DKP/ 76/2020/MPK

Dotyczy inwestycji pod nazwą: „Budowa budynku warsztatowego przy Zespole Szkół Architektury Krajobrazu i Handlowo – Usługowych w Gdańsku na potrzeby kształcenia w zawodzie technik obsługi turystycznej w branży Turystyka, sport i rekreacja oraz technik architektury krajobrazu w branży środowisko”.

W związku z zapytaniami, jakie wpłynęły w sprawie zamówienia publicznego sygn. akt nr 25/BZP-U.500.14/2020/MD Dyrekcja Rozbudowy Miasta Gdańska w trybie art. 38 ustawy z dnia 29.01.2004r. Prawo zamówień publicznych (Dz. U. z 2019 r. poz. 1843) w uzgodnieniu z Jednostką Projektową przekazuje poniższe wyjaśnienia Specyfikacji Istotnych Warunków Zamówienia Publicznego z prośbą o ich uwzględnienie przy sporządzaniu oferty przetargowej.

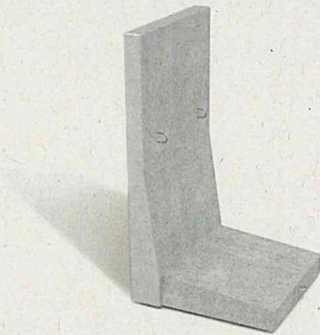
Zgodnie z projektem zagospodarowania terenu zakres przedmiotu zamówienia obejmuje wykonanie muru oporowego – prosimy o udostępnienie projektu elementu.

Zamawiający informuje, że informacja dotycząca muru oporowego znajduje się w załączniku nr 10 (Opis Przedmiotu Zamówienia) do SIWZ, który należy wykonać z żelbetowych elementów prefabrykowanych typu „L”.

Konstrukcja muru:

Długość całkowita: L = 1600 cm

Grubość muru: D = 12,0 cm

Wysokość elementu: H = 130 cm

Szerokość elementu: B = 100 cm

prefabrykowane należy posadzić na gruncie nośnym rodzimym. Ściany oporowe należy ustawiać na warstwie betonu C12/15 gr 15 cm i warstwie wyrównującej betonu C12/15 gr 5 cm. Poniżej należy umieścić i zagęścić podbudowę mrozoodporną (kruszywo łamane 0-31,5 stabilizowane mechanicznie gr 40 cm) do granicy przemarzania. Minimalne zagłębienie ściany to 50 cm. Łączenie Do połączenia ściany oporowej należy użyć stali zbrojeniowej z żebrzem spiralnym \varnothing 14-16 mm, przeciągając pręty przez górne, zamocowane na stałe haki montażowe. Uszczelnianie łączy: Szczeliny pionowe po zewnętrznej stronie, na styku sąsiednich elementów powinny pozostać niewypełnione. Stanowią one naturalną dylatację. Strona wewnętrzna elementów fabrycznie jest zatarta na ostro w celu zapewnienia lepszej współpracy z gruntem. Nie wolno stosować izolacji np. foliowych zmniejszających tarcie gruntu o ścianę. Spoiny pionowe od strony gruntu należy uszczelnić za pomocą pasków papy termozgrzewalnej na osnowie z włókniny poliestrowej o szerokości min. 20 cm. Zasyпка Wypełnienie należy wykonać z gruntu przepuszczalnego, niespoistego i niewysadzinowego. Grunt należy nanosić warstwami po około 30cm i równomiernie zagęszczać. Maszyny zagęszczające, należy zachować wystarczający dystans do ścianek oporowych. Bezpieczna odległość wynosi minimum 1/3 wysokości zabudowy, lub przynajmniej 50 cm.

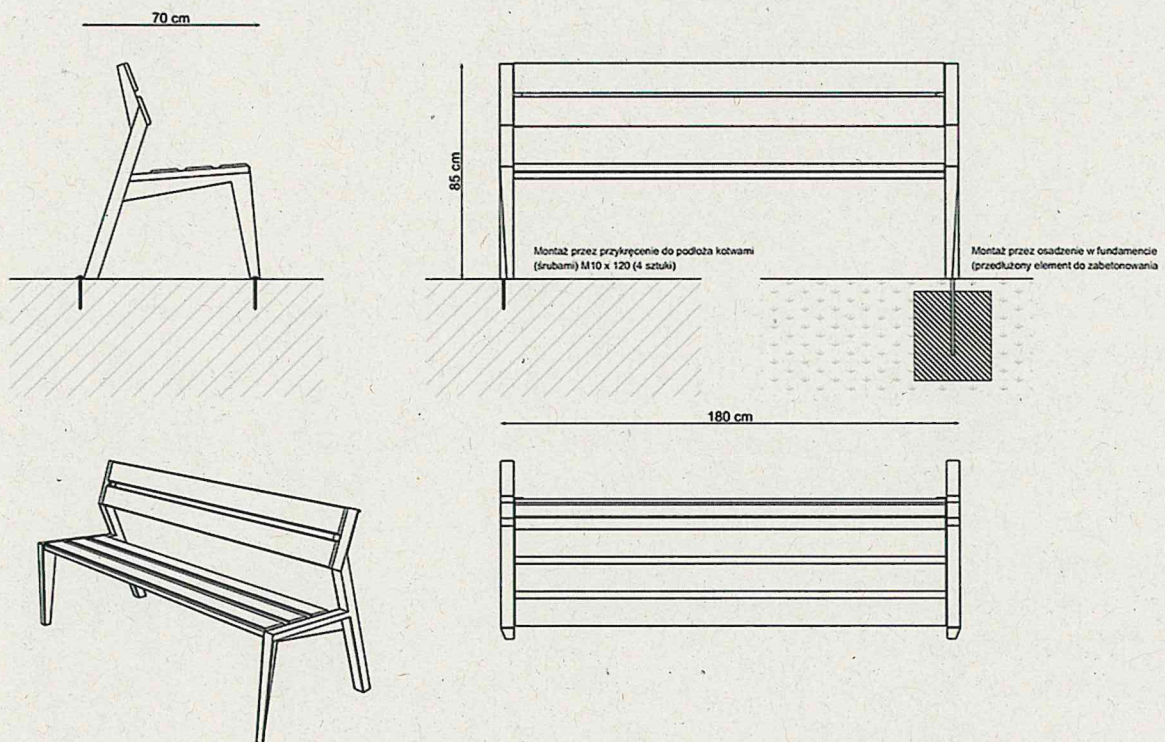
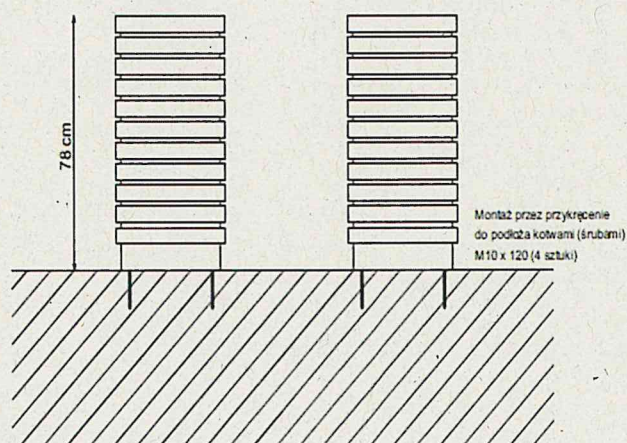
Zgodnie z opisem przedmiotu zamówienia projektuje się małą architekturę – prosimy o doprecyzowanie, jakie elementy małej architektury należy ująć w ofercie wraz ze wskazaniem typu i standardu wykończenia.

Zamawiający informuje, że informacja dotycząca elementów małej architektury znajduje się w załączniku nr 10 (Opis Przedmiotu Zamówienia) do SIWZ. Przewidziane jest ustawienie 2 ławek parkowych – wykończenie: stal ocynk + farba proszkowa RAL RAL 7024, grafitowy, drewno egzotyczne Iroko – kolor orzech. Wymiary: Długość = 180 cm, Szerokość: 70 cm, Wysokość: 85 cm.

Kosz na śmieci: szt. 1 pojemność 60 litrów. Wykończenie: stal ocynk + farba proszkowa RAL RAL 7024, grafitowy, drewno egzotyczne Iroko – kolor orzech. Wymiary: Długość = 40 cm,

Szerokość: 40 cm, Wysokość: 78 cm.

Lokalizacja powyższej małej architektury zostanie wskazana przez Użytkownika na etapie realizacji zadania.
